变更前排水管道平面总图 1:300

项目名称:
黎绍王私人住宅楼

变更后排水管道平面总图 1:300

排水管道平面总图

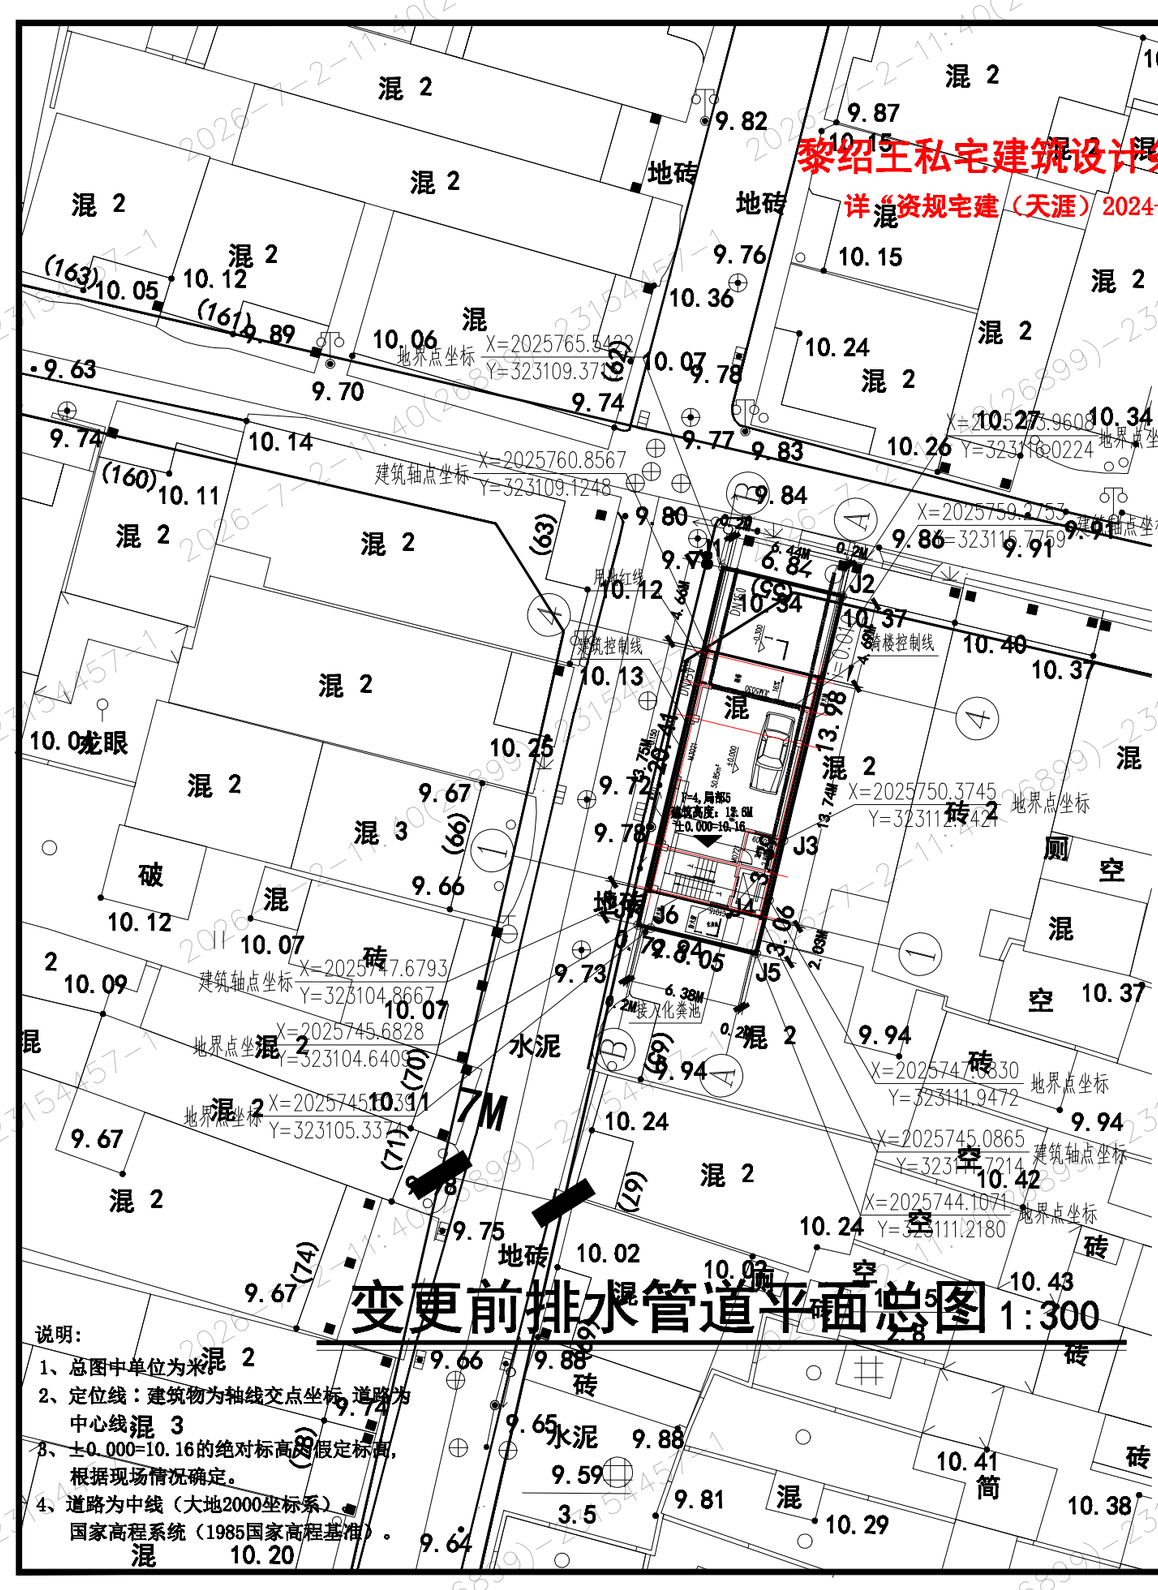
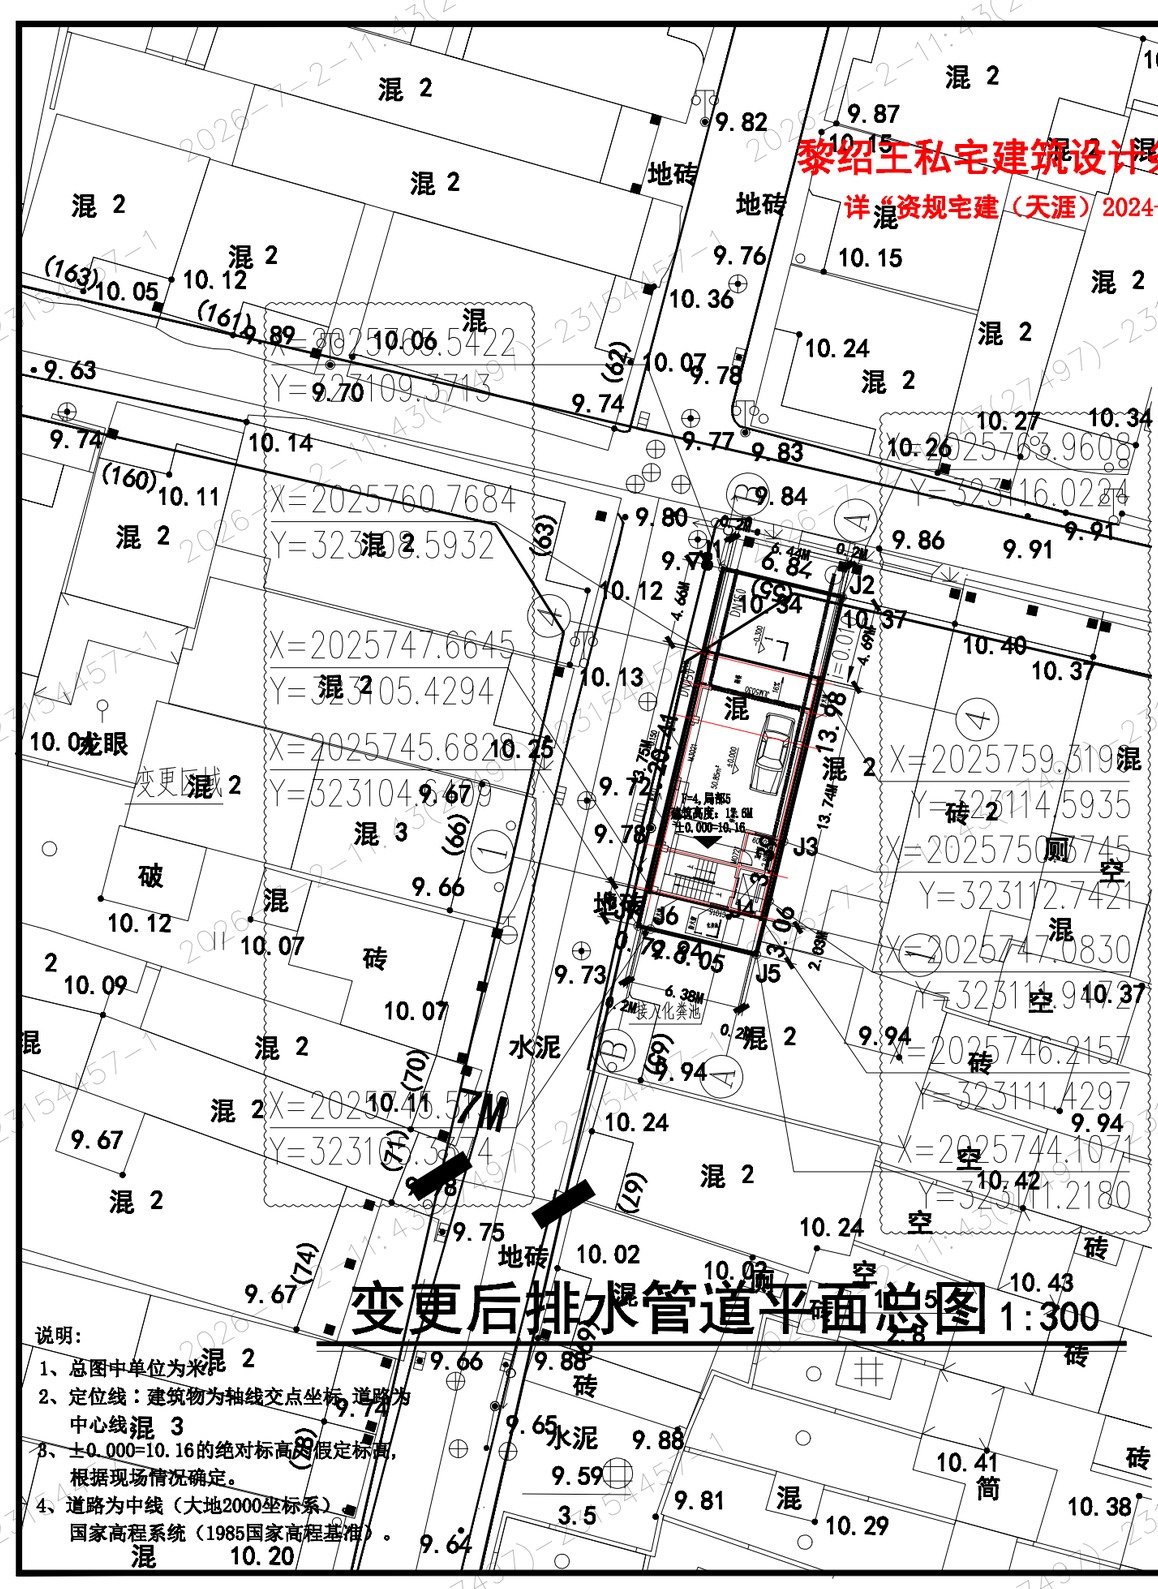
黎绍王私人住宅楼新建污水管道? 工程建成后市政集污水干管与道路同步实施? 污水支管随城市发展逐步完善? 考虑本路段污水管的转输功能? 黎绍王私人住宅楼采用DN150污水管道埋设? 污水经化粪池处理后排入附近的市政污水管网? 雨水散排入附近的雨水口? 再接入市政雨水井? 从而达到雨污分流效果?

黎绍王私人住宅楼新建污水管道? 工程建成后市政集污水干管敷设排至三亚市污水处理厂? 现有化粪池和市政污水管网连通处接入市政污水管网? 雨水就近排入河道或城市主渠道以减小管径? 控制埋深? 污水集中排入市政污水主干管或污水处理厂? 设计严格执行国家和行业的各种规范? 规程及省级行业标准? 有关规定?
